改善箇所説明図

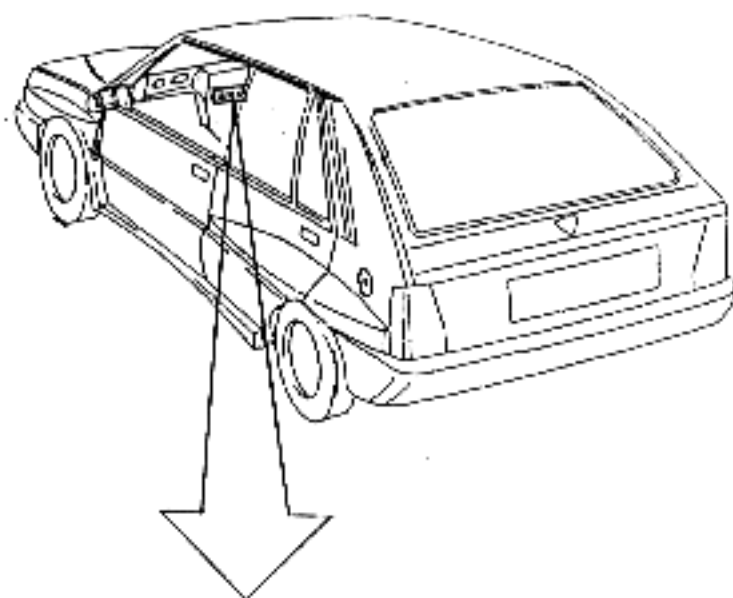
基準不適合発生箇所

音響機器のオーディオ本体（メーカー：ソニー（株）、
型式：XR-5H911、XR-5H912）の配線基板において、
当該基板の製造工程が不適切なため、コンデン
サーが損傷しているものがあり、そのままの状
態で使用を続けると、当該コンデンサーの端子間が
短絡して、スピーカーに過大な電流が流れ発熱し、
最悪の場合、火災に至るおそれがある。

改善内容

全中两点検し、オーディオ本体
修理または良品と交換する。

識別：カセット挿入口内部の金具
に黒インクを塗布する。
